OGGETTO: *Impianto eolico denominato "Geracello" in agro del Comune di Enna (EN) con opere di connessione nei Comuni di Piazza Armerina (EN) e di Pietraperzia (EN).*

Procedimento: Procedura di Valutazione Impatto Ambientale (VIA) ai sensi dell'art. 23 del D.Lgs. 152/06.

PARERE ISTRUTTORIO CONCLUSIVO C.T.S. n. 91/2025 del 21.03.2025

Immagine 1: in viola aerogeneratori di Selva Wind srl

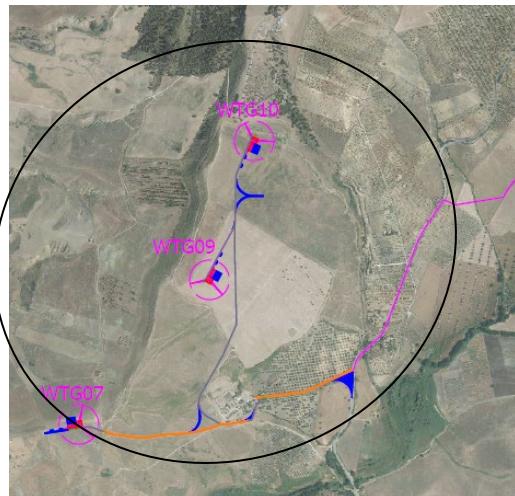
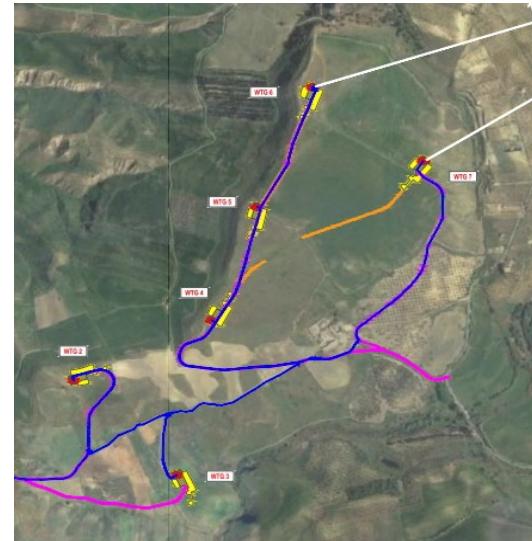
CONSIDERATO e VALUTATO che con particolare riferimento al parco eolico di Selva Wind srl (procedura 9630) dagli elaborati del progetto rilevabili dal Portale MASE (link <https://va.mite.gov.it/it-IT/Oggetti/Documentazione/9700/14255#collapse>) è possibile rilevare una interferenza tra gli aerogeneratori WTG07, WTG09 e WTG10 di Selva Wind srl con gli aerogeneratori WTG02, WTG04, WTG05 e WTG06 di Thesis Rinnovabili srl. Si rilevano da sovrapposizione ortofoto che i gli aerogeneratori citati distano in alcuni casi meno di 100 mt l’uno dall’altro.

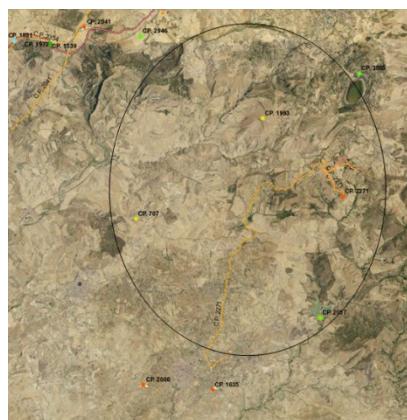
VALUTATO che, nonostante il parere CTS n. 362 del 28/06/2024, non favorevole, sulla procedura n. 9630 MASE di Selva Wind srl, la stessa risulta ancora in istruttoria sul portale del Ministero e come visionabile nel link sopra riportato.
